### 第3章 予防事務質疑応答

#### 第1節 一般事項

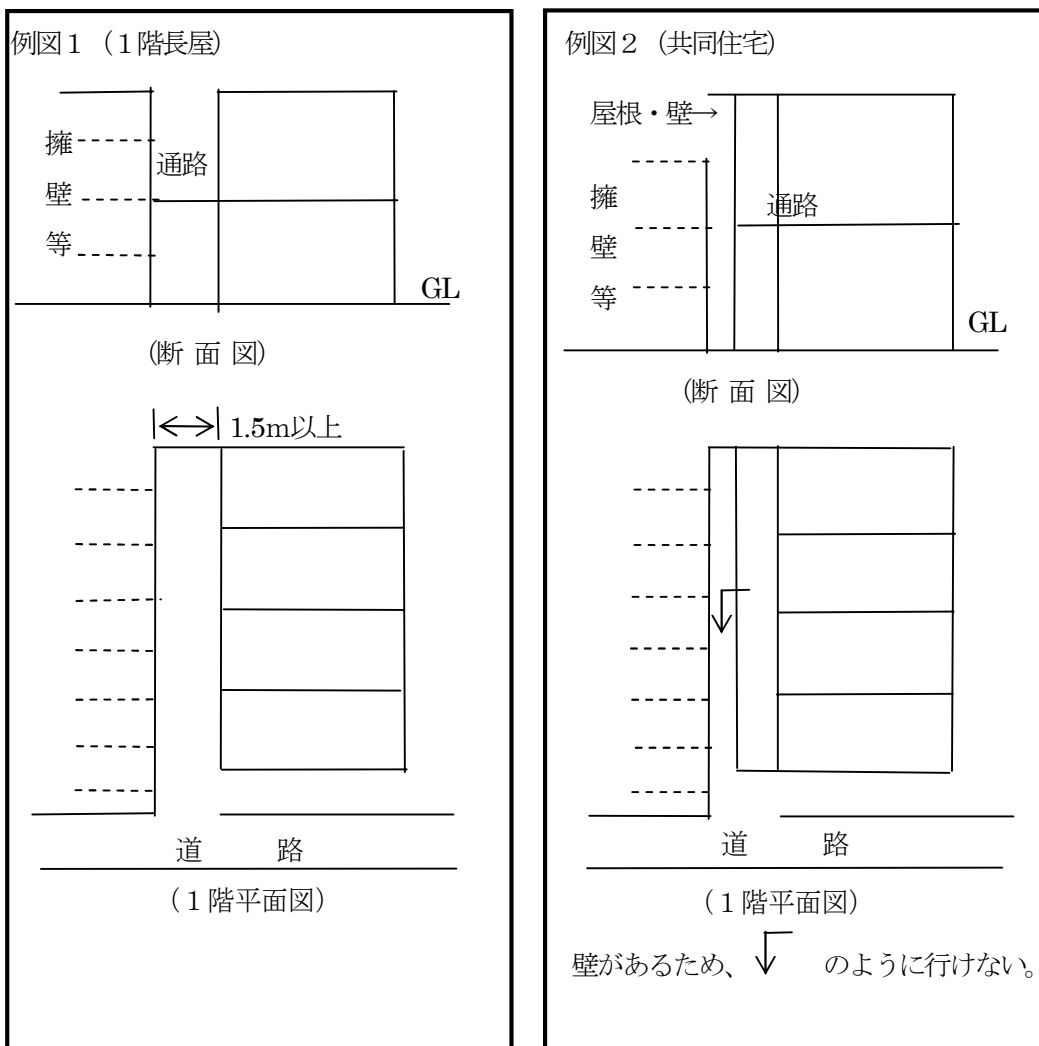
長屋の取扱いについては、同一形態であっても共同住宅として取り扱っている例があるので、次の場合どのように取り扱うかご教示ください。※別添例図1～6

答 例図1、4、6は1階長屋、2階共同住宅の(16)項ロとする。

例図2、3、5は共同住宅とする。

ただし、原則として次のように取り扱う。

1. 建築構造的な部分（階段、廊下等）を共用する場合は共同住宅とする。
2. 建基法上床面積として算入される部分を共用する場合は共同住宅とする。
3. 通路幅は、1. 5m以上とする。(建基令第128条)

なお、1. 5m未満の場合は共用部分として取り扱う。

例図3 (共同住宅)

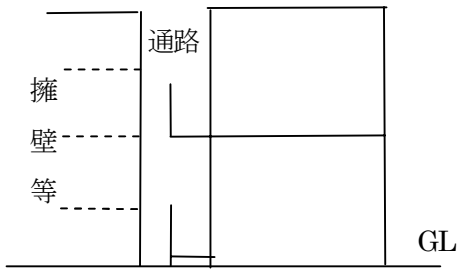
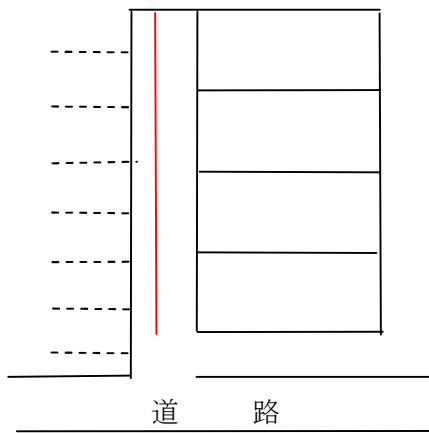
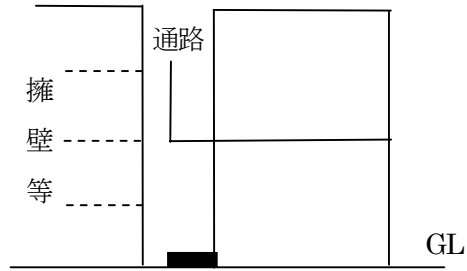
1階通路に手すり等がある。

例図4 (1階長屋)

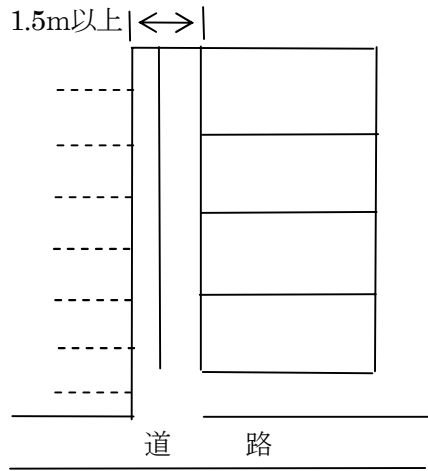
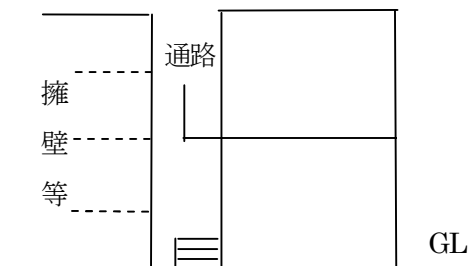
長屋の前に通路として建造してある。

例図5 (共同住宅)

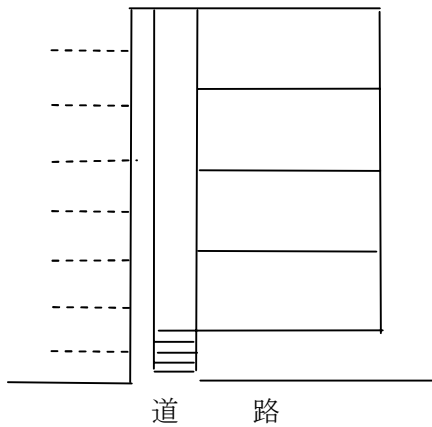
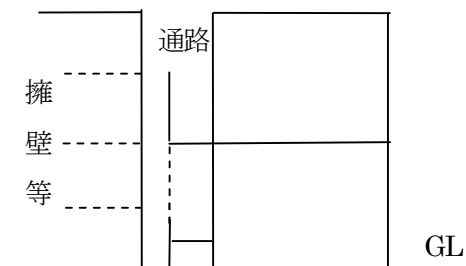
通路に階段が築造してある。  
 通路の壁、柱に関係なく共同住宅。  
 (階段を上がることにより、通路は共用部分)

例図2 (1階長屋)

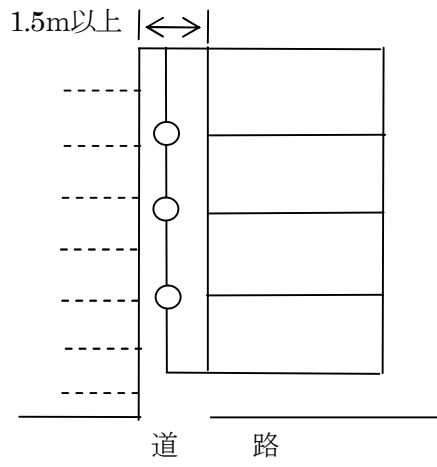
1階通路は、手すり等なく、2階通路用の柱のみ。  
 (○は、柱)

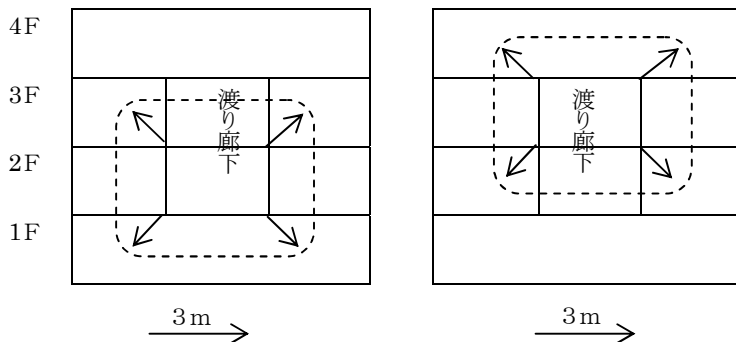
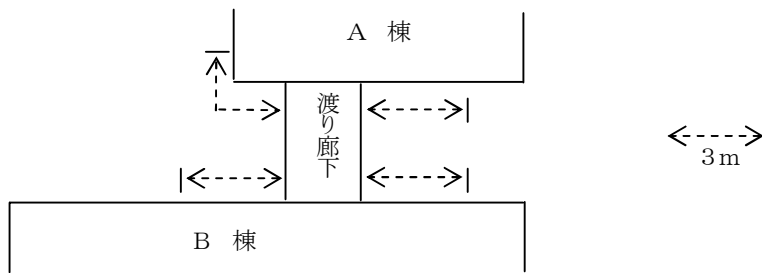
問4 それぞれ4階建ての2棟間において2階及び3階を渡り廊下で接続した場合、消防安第26号第2. 1. (3). アの開口部制限の範囲をご教示願いたい。

答 棟ごとに次図（渡り廊下接続部分の断面図）のとおり2階、3階それぞれに判定を行う。

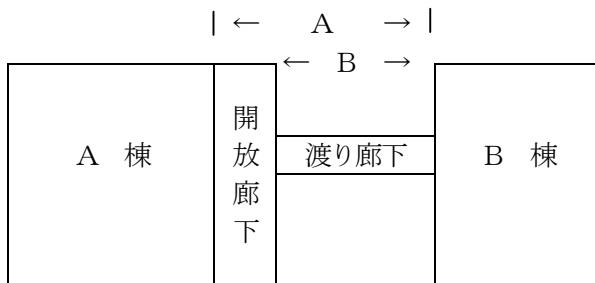
問5 下図（平面図）のように2棟間を渡り廊下で接続した場合の消防安第26号第2. 1. (3). アの開口部制限の範囲を次のように取り扱ってよいか。

答 お見込みのとおり。

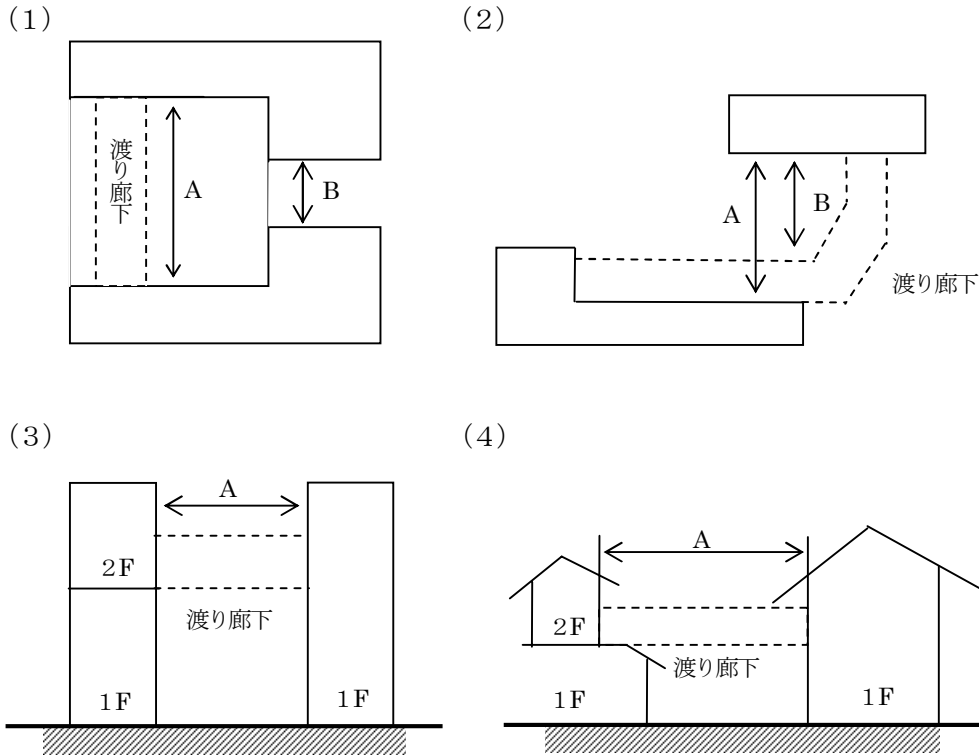
問6 次図（平面図）のように渡り廊下が開放廊下等に接続する場合、消防安第26号第2. 1 (3) の建築物相互間の距離はA、Bのどちらの距離か。

答 Aの距離で取り扱われたい。

図1

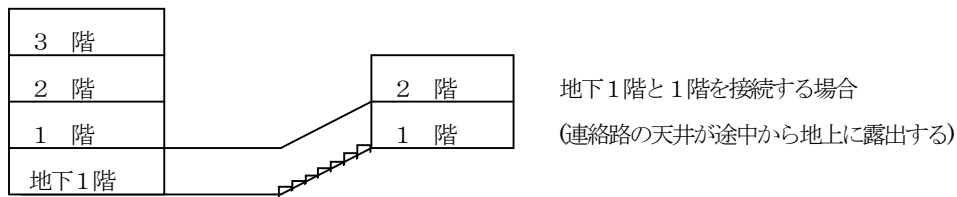
2 別図1、2、3の場合も地下連絡路と判断してよいか。

答1 お見込みのとおり。

2 お見込みのとおり。なお、図1の場合、当該地下連絡路のうち天井が地上に露出する部分が過半で、かつ、天井が地上に露出しない部分の長さが3m以内である場合の当該連絡路の排煙設備は、昭和50年3月5日付消防安第26号「消防用設備等の設置単位について」消防庁安全救急課長通達2、1(3)ウCaの自然排煙とすることができる。

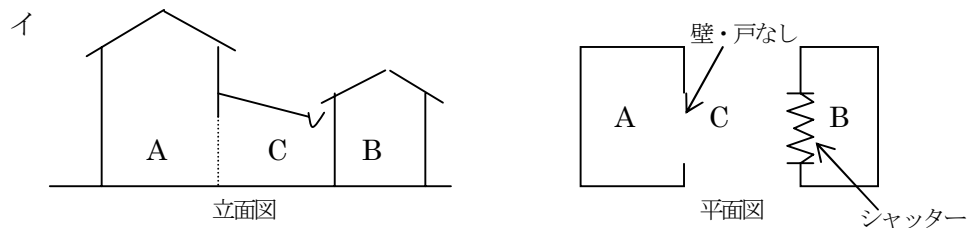
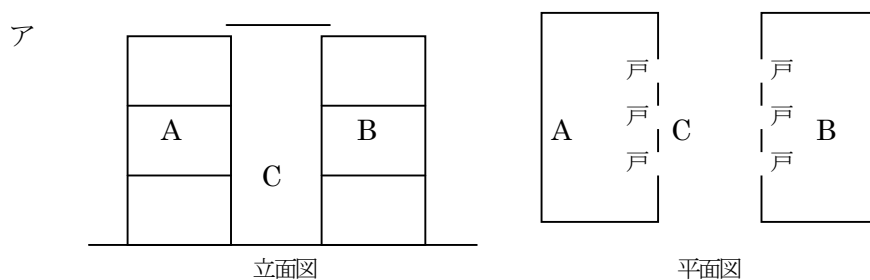
(1) 下図の防火対象物は、A、B、Cを合わせて1棟として扱う。

C 部分は、貨物の積み下ろし場を使用されている。

建具製作所で、作業行程上A、C、B部分が関連している。

答 (1) 設問の場合1棟として取り扱うことはできない。

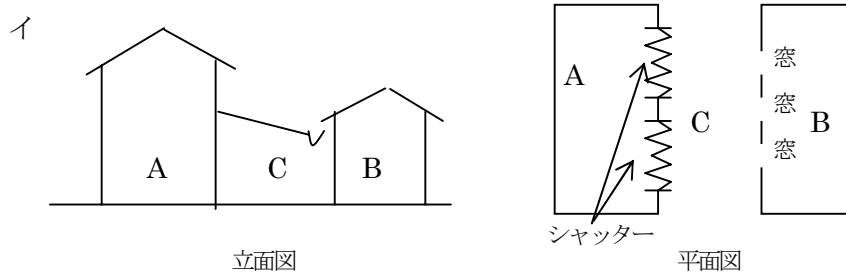
(2) 下図の防火対象物は、それぞれ別棟として扱う。

C 部分はA、B棟に出入する者の通路のみに使用されている。

A、Cは一体として使われている。B、C間は往来できない。

(2) さしつかえない。

図1

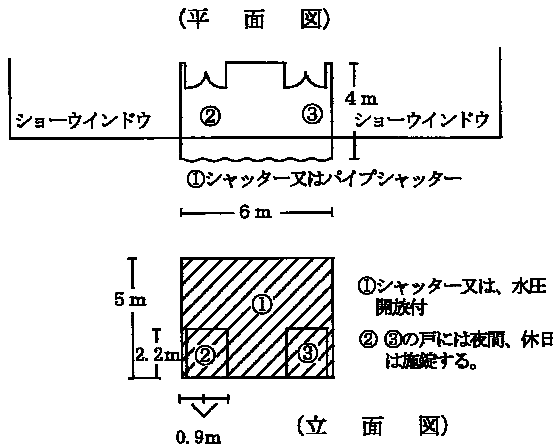
問1 シャッターと両開き戸が二重に設けられた開口部の取扱いについて、図1の場合、1～3のいずれによるべきか。また、図2の場合はどうか。

- 1 有効開口部の面積は②又は③のいずれか一方とする。一部分に偏在しているため規則第5条の2第1項の「2以上有する…」に該当しないものとする。
- 2 有効開口部の面積は②、③の開口部の合計とする。
- 3 シャッター①を開けた状態を開口部面積とする。

答 設問の図1の場合は、規則第5条の2第1項の避難上又は消火活動上有効な開口部（以下「開口部」という。）とは、認められない。

ただし、設問の場合のシャッターが屋内からも手動により開放でき、かつ、両開き戸が屋内及び屋外から手動で開放できる場合は、②及び③の部分はそれぞれ開口部と認めてさしつかえない。

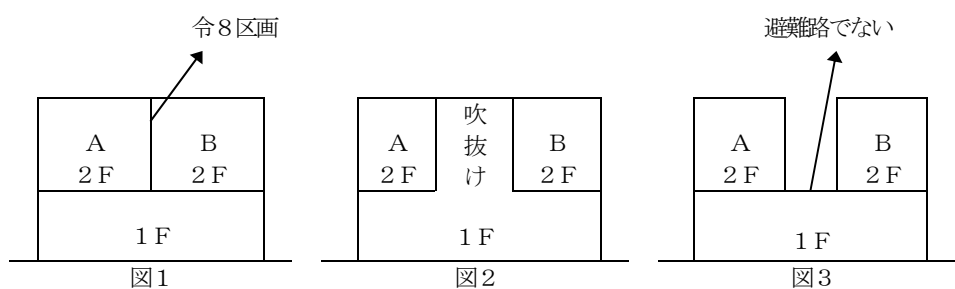
問6 無窓階の判定について

上図の場合、いずれも2階のA部分とB部分との往来が直接できないとき、又はほとんどできないときはA・Bとも単独で無窓階の判定をしてもよいか。

答 図1から図3までにおいてA部分及びB部分を併せて判定すること。なお、A及びBの部分に平均して開口部を設けるよう指導されたい。

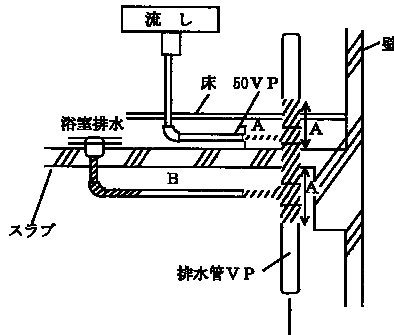
(1) 上下の住戸間の床を貫通する場合。但し、浴室排水に鉄製トラップを使用する場合。

$A \geq 1\text{m}$   
 Aは鋼管又は安全センターの性能  
 評定を受けた管を使用する。

(2) 上下の住戸間の床を貫通する場合。但し、浴室排水に鉄製以外のトラップを使用する場合。

$A \geq 1\text{m}$   
 A・Bは鋼管又は安全センターの  
 性能評定を受けた管を使用する。

答 お見込みのとおり。

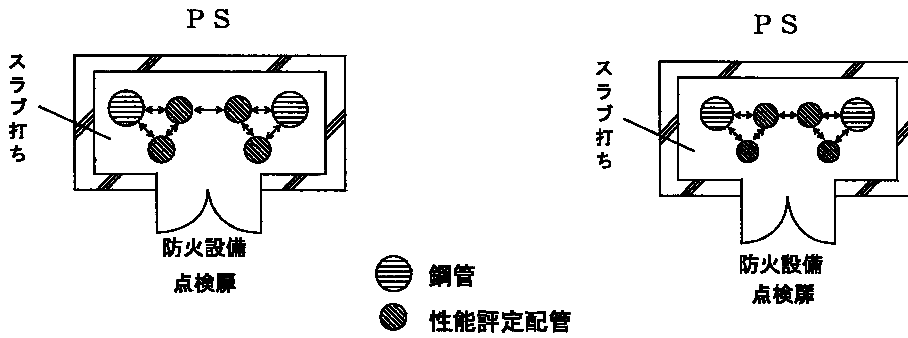
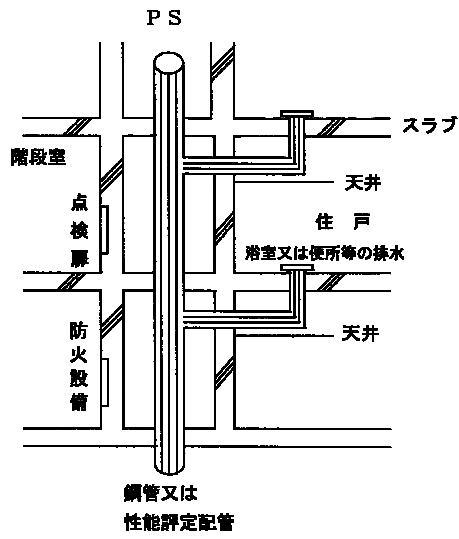
問3 共同住宅等特例基準（220号通知）を適用する場合のパイプスペース内の配管規制について次のとおり取り扱ってよいか。

### ア スラブ上ころがし配管の場合

立管が鋼管又は性能評定配管であれば、横引管の材質及び貫通する穴相互の離隔距離は問わない。

### イ 天井内配管の場合

立管及び横引管が鋼管又は性能評定配管であれば、貫通する穴相互の離隔距離は問わない。

答 お見込みのとおり。
